기 술 검 토 서

제 목: 북방1터널 시점부 갱구사면 안정성 검토

강 원 건 설 사 업 소
춘 천 ~ 동 홍 천 기 술 자 문 단

기술검토건명	북방1터널 시점부 갱구사면 안정성 검토		
공 구	제 2 공구	검 토 구 분	토질 및 기초
검 토 기 간	2005. 5. 27 ~ 2004. 6. 21	검 토 자	오 관 식
		담 당 자	오 성 민
근 거 공 문	업무지시(2005. 6. 20)	회 신 공 문	용마(홍천) 제2005 - 0017호

[표-10] 한계평형해석 결과

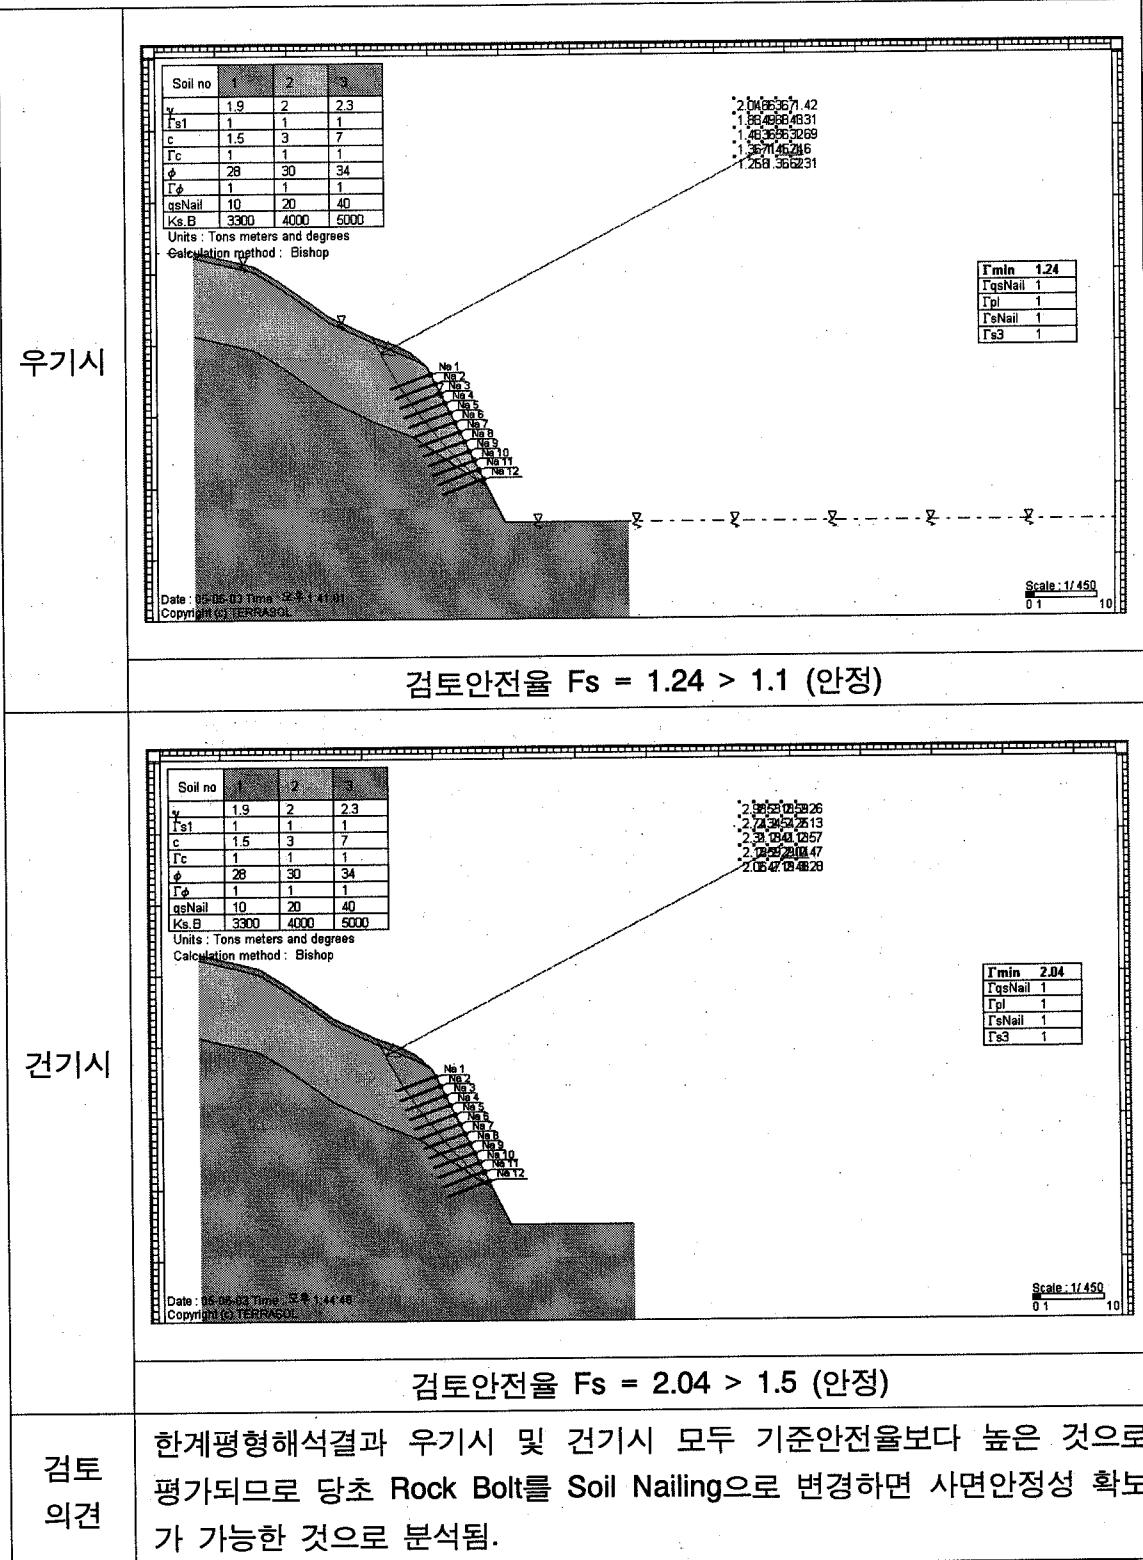
(3) 북방1터널 갱구사면(서울방향) 우측사면

보강공법	설치간격(m) C.T.C	설치길이(m)	네일제원	설치각도(°)	설치단수	비고
Soil Nailing	1.5×1.5	6m	SD35/D29	하향20°	12단
